泊発電所3号炉 SA基準適合性 比較表

第57条 電源設備（補足説明資料）

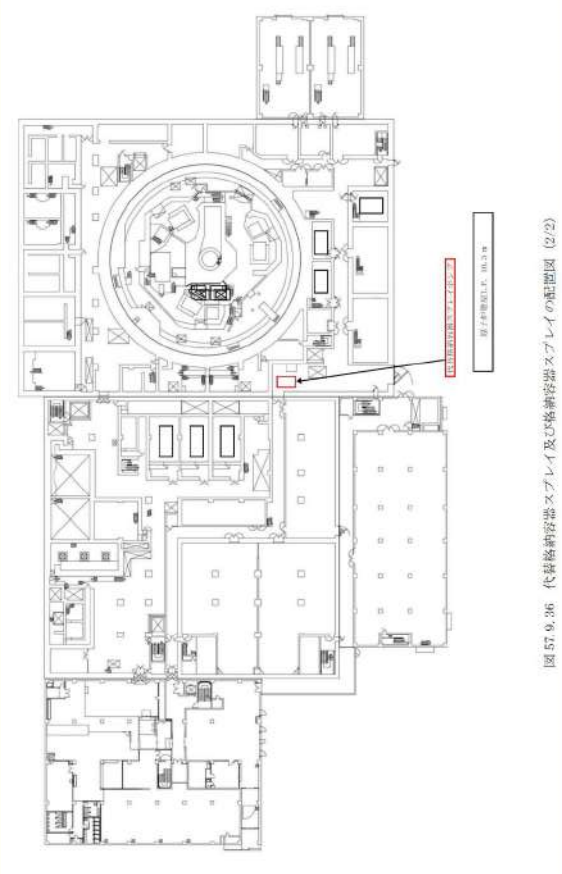
大飯発電所3 / 4号炉	女川原子力発電所2号炉	泊発電所3号炉	相違理由
	 <p>図 57-9-61 原子炉格納容器下部注水系、原子炉格納容器代替スプレイ冷却系及び代替循環冷却系の配置図(1/4)</p>	 <p>図 57.9.35 代替格納容器スプレイ及び格納容器スプレイの配置図 (1/2)</p>	<p>【女川】 設備の相違</p> <ul style="list-style-type: none"> ・設備の仕様に差異があるが、設計基準事故対処設備及び重大事故等対処設備として必要な設備を設けるという点において同等である。 ・設備の設置場所に差異があるが、設計基準事故対処設備及び重大事故等対処設備として位置的分散を図っているという点において同等である。

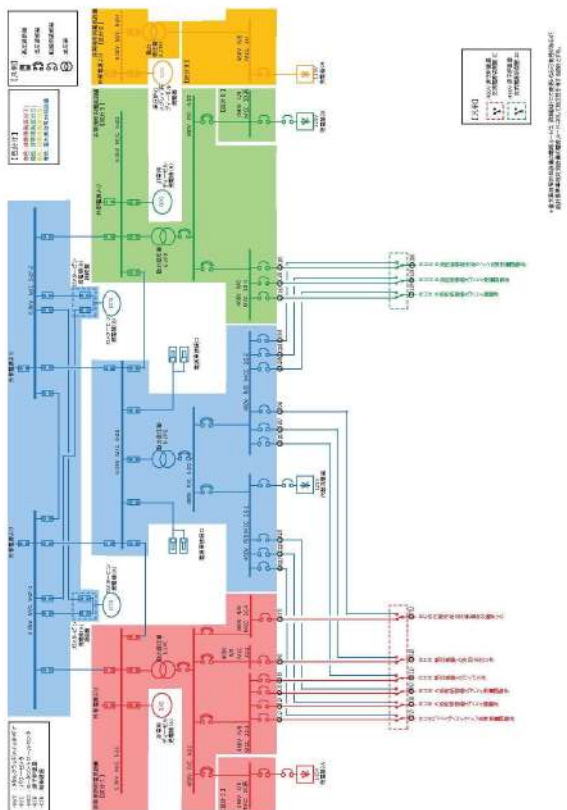
大飯発電所3 / 4号炉	女川原子力発電所2号炉	泊発電所3号炉	相違理由
	 <p data-bbox="672 917 1232 957">図 57-9-53 原子炉格納容器下部注水系、原子炉格納容器代替スプレイ冷却系及び代替循環冷却系の配置図(3/4)</p>		<p data-bbox="1836 135 1904 159">【女川】</p> <p data-bbox="1836 167 1926 191">設備の相違</p> <ul data-bbox="1836 199 2150 422" style="list-style-type: none"> ・設備の仕様に差異があるが、設計基準事故対処設備及び重大事故等対処設備として必要な設備を設けるという点において同等である。 ・設備の設置場所に差異があるが、設計基準事故対処設備及び重大事故等対処設備として位置的分散を図っているという点において同等である。

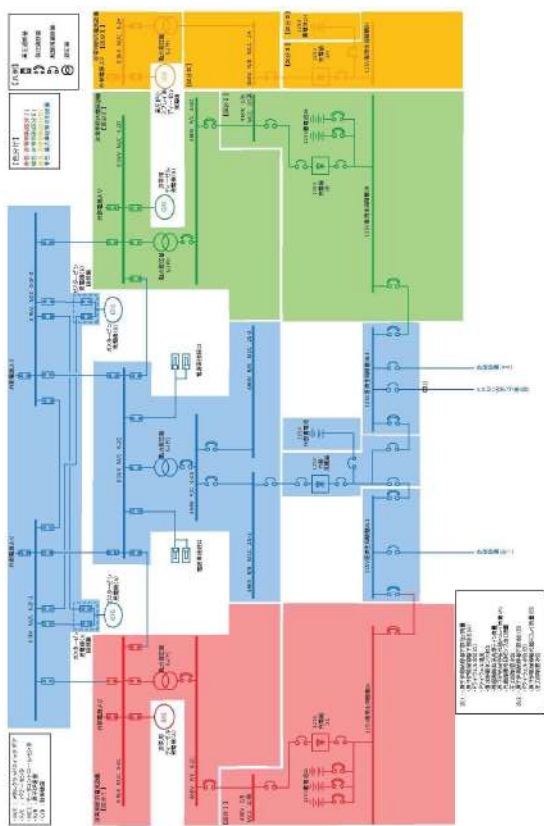
大飯発電所3 / 4号炉	女川原子力発電所2号炉	泊発電所3号炉	相違理由
	 <p data-bbox="795 981 1108 1029">図 57-9-56 単線結線図(交流) 原子炉格納容器下部注水系 [51条] (2/2)</p>		<p data-bbox="1848 143 1915 167">【女川】</p> <p data-bbox="1848 172 1937 196">設備の相違</p> <ul data-bbox="1848 201 2161 311" style="list-style-type: none"> ・設備の仕様に差異があるが、設計基準事故対処設備及び重大事故等対処設備として必要な設備を設けるという点において同等である。

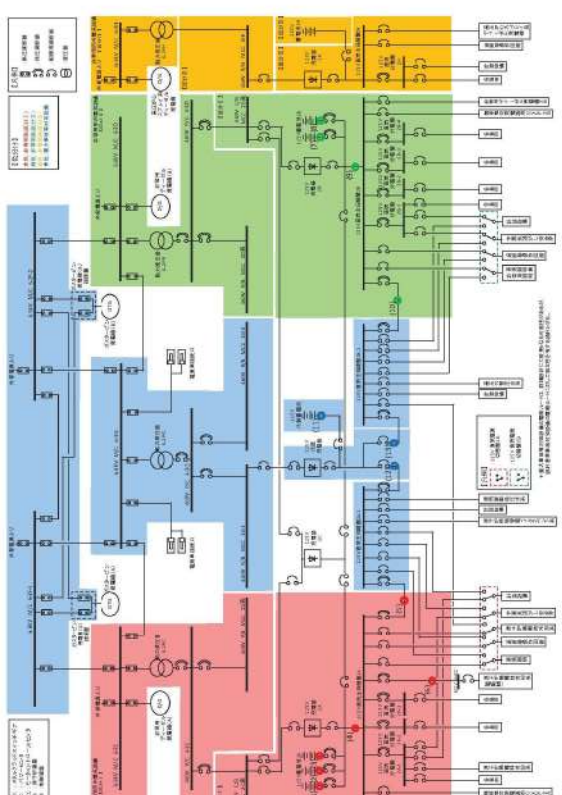
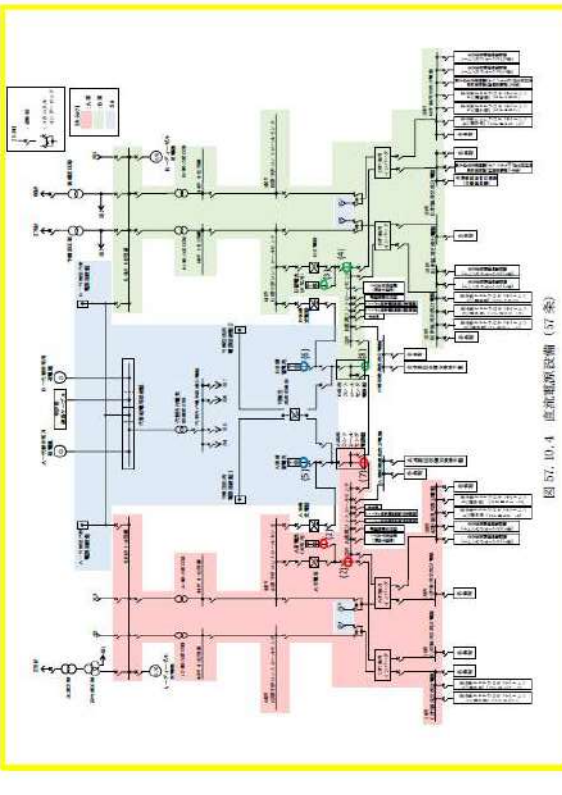
大飯発電所3 / 4号炉	女川原子力発電所2号炉	泊発電所3号炉	相違理由
	<p>(2) 設計基準事故対処設備と重大事故防止設備を兼用し設置する場合</p> <p>図 57-10-4 に示すとおり、設計基準事故対処設備と重大事故防止設備を兼用し設置する設備の回路は独立性を有する設計とする。</p> <p>代表として、以下の設備が該当する。</p> <p>○主蒸気逃がし安全弁 (A系) ⇔ 主蒸気逃がし安全弁 (B系)</p>  <p>図 57-10-4 直流電源供給方法 (設計基準事故対処設備と重大事故防止設備を兼用し設置する場合)</p> <p>図 57-10-5 に示すとおり、所内常設蓄電式直流電源設備を兼ねる非常用直流電源設備が機能喪失した場合、常設代替直流電源設備又は可搬型直流電源設備から重大事故防止設備へ給電する回路は、所内常設蓄電式直流電源設備を兼ねる非常用直流電源設備から重大事故防止設備へ給電する回路と独立性を有する設計とする。</p>  <p>図 57-10-5 直流電源供給方法 (非常用直流電源設備の機能喪失を考慮した場合)</p>	<p>図 57.10.2 に示すとおり、設計基準事故対処設備と重大事故防止設備を兼用し設置する設備の回路は独立性を有する設計とする。</p>  <p>図 57.10.2 直流電源供給方法</p> <p>図 57.10.3 に示すとおり、所内常設蓄電式直流電源設備を兼ねる非常用直流電源設備が機能喪失した場合、可搬型直流電源設備から重大事故防止設備へ給電する回路は、所内常設蓄電式直流電源設備を兼ねる非常用直流電源設備から重大事故防止設備へ給電する回路と独立性を有する設計とする。</p>  <p>図 57.10.3 直流電源供給方法 (所内常設蓄電式直流電源設備の機能を考慮した場合)</p>	<p>【大飯】 記載の充実 (女川審査実績の反映)</p> <p>【女川】 記載の相違</p> <ul style="list-style-type: none"> ・泊は設計基準事故対処設備と重大事故防止設備を別々に設置している設備はないため項目を分けていない。 <p>【女川】 設備構成の相違</p> <ul style="list-style-type: none"> ・設備の構成に差異があるが、重大事故等対処設備の回路が分離された設計であるという点において同等である。 <p>【女川】 設備・運用の相違 (常設代替直流電源設備)</p>

図 57-12-5 号炉間電力融通設備系統図
 (非常用高圧母線3C系～号炉間電力融通ケーブル(可搬型)～非常用高圧母線2C系及び非常用高圧母線2D系電路)

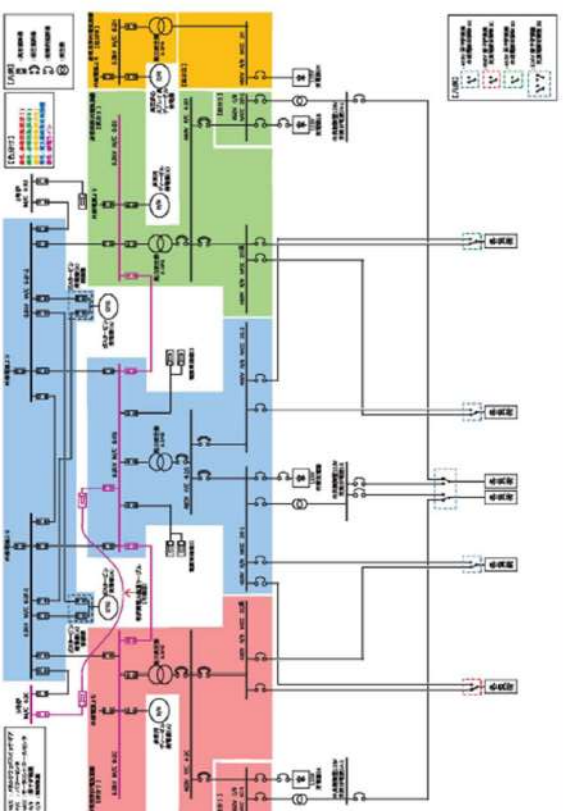
大飯発電所3 / 4号炉	女川原子力発電所2号炉	泊発電所3号炉	相違理由
	<p>2. 号炉間電力融通設備</p> <p>号炉間電力融通設備は、設計基準事故対処設備の交流電源が喪失(全交流動力電源喪失)した場合、3号炉から号炉間電力融通ケーブル(常設)又は号炉間電力融通ケーブル(可搬型)に電源を供給することにより、重大事故等が発生した場合において炉心の著しい損傷、原子炉格納容器の破損、使用済燃料プール内の燃料体等の著しい損傷及び運転停止中原子炉内燃料体の著しい損傷を防止することを目的として設ける。</p> <p>号炉間電力融通設備は、号炉間電力融通ケーブル(常設)を2号炉の代替所内電気設備である緊急用高圧母線(緊急用電気品建屋側)及び3号炉の非常用所内電気設備である非常用高圧母線に遮断器の手動操作で接続することで2号炉の非常用所内電気設備に電源供給し、また、号炉間電力融通ケーブル(可搬型)を2号炉の代替所内電気設備である緊急用高圧母線(原子炉建屋側)及び3号炉の非常用所内電気設備である非常用高圧母線に手動で接続後、遮断器の手動操作で接続することで2号炉の非常用所内電気設備に電源供給する設計とする。</p> <p>本系統の概要図を図57-12-3~6に示す。</p> <p>なお、本設備は事業者の自主的な取り組みで設けるものである。</p>	<p>2. 号炉間電力融通設備</p> <p>号炉間電力融通設備は、設計基準事故対処設備の交流電源が喪失(全交流動力電源喪失)した場合、他号炉のディーゼル発電機から号炉間連絡ケーブル又は号炉間連絡予備ケーブルに電源を供給することにより、重大事故等が発生した場合において炉心の著しい損傷、原子炉格納容器の破損、使用済燃料ピット内の燃料体等の著しい損傷及び運転停止中原子炉内燃料体の著しい損傷を防止することを目的として設ける。</p> <p>号炉間電力融通設備は、号炉間連絡ケーブルを接続し、3号炉及び他号炉の非常用高圧母線の遮断器を操作することで、3号炉の非常用高圧母線に電源供給する設計とする。なお、号炉間連絡ケーブルが使用できない場合は、配備している号炉間連絡予備ケーブルを用いて3号炉の非常用高圧母線に電源供給する設計とする。</p> <p>なお、本設備は事業者の自主的な取り組みで設けるものである。</p>	<p>【大飯】 記載の充実(女川審査実績の反映)</p> <p>【大飯】 設計・運用の相違(号炉間電力融通設備)</p> <ul style="list-style-type: none"> 大飯は複数号炉同時申請のため、号炉間電力融通設備を「重大事故等対処設備」として整備している。 泊は女川と同様に単独号炉申請のため、「自主対策設備」として整備する。 <p>また、女川は2号炉代替所内電気設備及び3号炉非常用所内電気設備を使用する構成に対して、泊は他号炉の非常用高圧母線及び3号炉非常用高圧母線を使用する構成である。</p> <p>女川：号炉間電力融通ケーブル(常設) →泊：号炉間連絡ケーブル</p> <p>女川：号炉間電力融通ケーブル(可搬型) →泊：予備ケーブル (以降、「設計・運用の相違(号炉間電力融通設備)」と記載する。)</p> <p>【女川】 設備名称の相違</p> <ul style="list-style-type: none"> 女川：使用済燃料プール→泊：使用済燃料ピット 女川：号炉間電力融通ケーブル→泊：号炉間連絡ケーブル
